改善箇所説明図

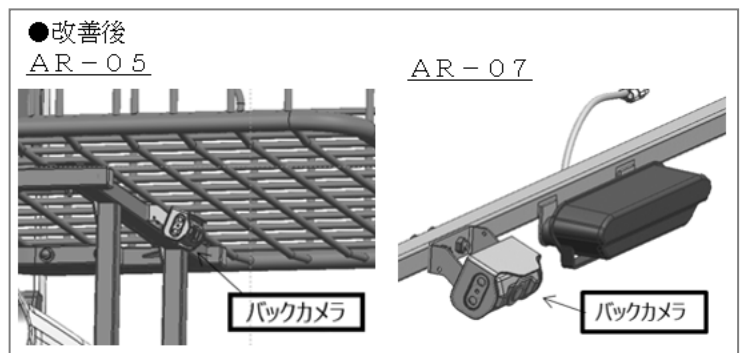
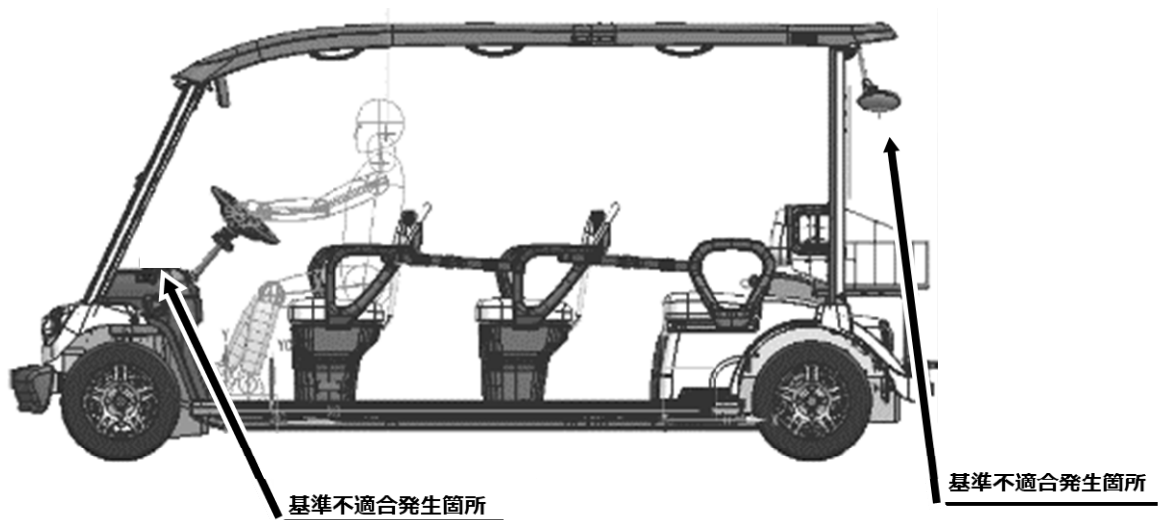
後退時車両直後確認装置において、当該装置の装着条件に関する法規の確認が不足していたため、バックカメラとモニターが取付けられていない。そのため、保安基準に適合しない。

改善の内容：全車両、後退時車両直後確認用のバックカメラとモニターを追加する。
